SERVICE INFO – FAG 0040

דיסקת מרווח משופרת עבור הידוק טבור גלגל המותקן על סרני ה- BPW

תמונה 2: טבור גלגל עם דיסקת מרווח משופרת ומעודכנת ואום הידוק מיסב גלגל בעלת כתף גדולה

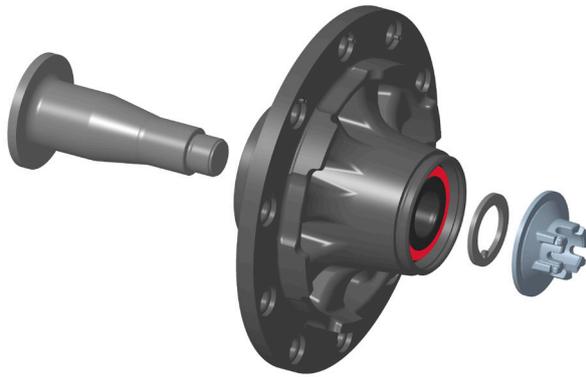
כאשר מתקינים את טבורי הגלגל המוזכרים לעיל עם מיסבי ה-SmartSet חייבים להסיר ולא להתקין שוב את דיסקת המרווח המקורית! דיסקת המרווח המסופקת בערכת מיסבי הטבור חייבת להיות מותקנת במקום (ראה תמונה 2).

מכיוון שמיסב הגלגל הינו בעל עיצוב לא סטנדרטי, הדיסקה המקורית איננה עבה מספיק בכדי ליצור את המרווח הדרוש בין הכתף של אום הסרן לבין מיסב הגלגל עצמו. במהלך העבודה של הסרן, דבר זה עלול לגרום לנזק לאטם המיסב נזק אשר יוביל לכשל סופי של המיסב עצמו. במהלך העבודה של הסרן, דבר זה עלול לגרום לנזק לאטם המיסב נזק אשר יוביל לכשל סופי של המיסב עצמו.

תמונה 1: אום הידוק מיסב גלגל בעלת כתף קטנה (שמאל) וכתף גדולה (ימין)

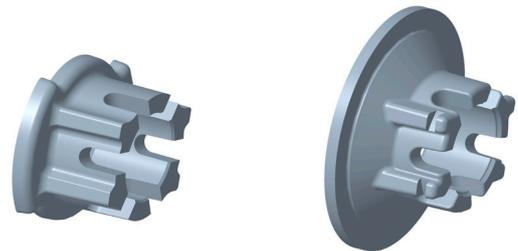
אום הידוק בעלת כתף קטנה או כתף גדולה (תמונה 1) ניתנת להתקנה על טבורי ה-BPW. אומים בעלות כתף גדולה תמיד יותקנו עם דיסקת מרווח.
